현지조치 요구서

제 목 : 흡연시설 설치 및 관리 부적정

[표] 흡연시설 운영 사진

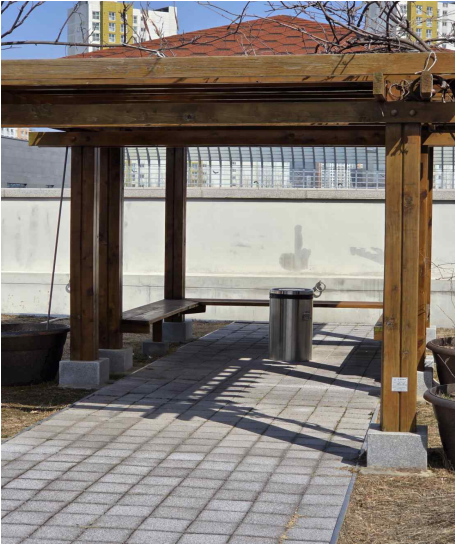
- ☐ 그런데 연구원은 청사 내 흡연 시설을 관리하면서 [표]와 같이 본관동 각 층 테라스에 밀폐 및 강제 환기 시설이 없는 흡연 구역을 운영하고, 건물로 진입하는 주출입구와 인접(약 5m)한 위치에 흡연부스를 배치하는 등 직원 및 이용객의 간접흡연 피해를 방치하여 관련 법령 및 설치 기준을 준수하지 않는 사실을 확인하였다.

- ▶ 시설관리실장은 법적 기준(밀폐 및 환기)을 충족하지 못하는 ‘본관동 테라스’ 등 흡연 구역을 즉시 폐쇄하고, 출입구 인근 흡연부스를 이용자 동선과 분리된 외곽 지역으로 이전하고, 향후 법적 기준 위반 사례가 재발하지 않도록 금연구역 지역 재지정 등 법령을 준수하시기 바랍니다.
